# Shearwater Teric 固件发行说明

## 版本21 2021年11月1日

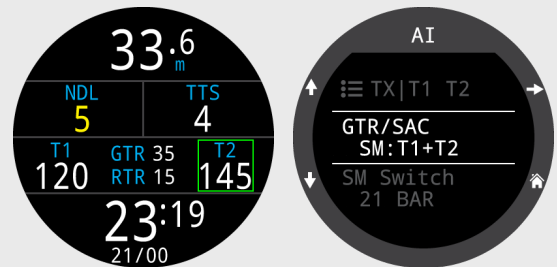
添加了侧挂模式。

侧挂模式的差异包括：

- 提示更换气瓶的提醒指示器。
- SAC和GTR的计算是基于两个气瓶的总气体量。气瓶大小必须相同。

添加了一个RTR（剩余的冗余时间）显示选项。这是仅对压力较低的一个气瓶计算的GTR（即假设压力较高气瓶丢失情况下的GTR）。

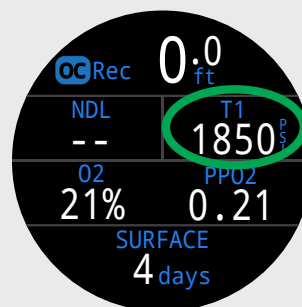
**新** 警报器中加入低频选项，使部分用户更容易听到。
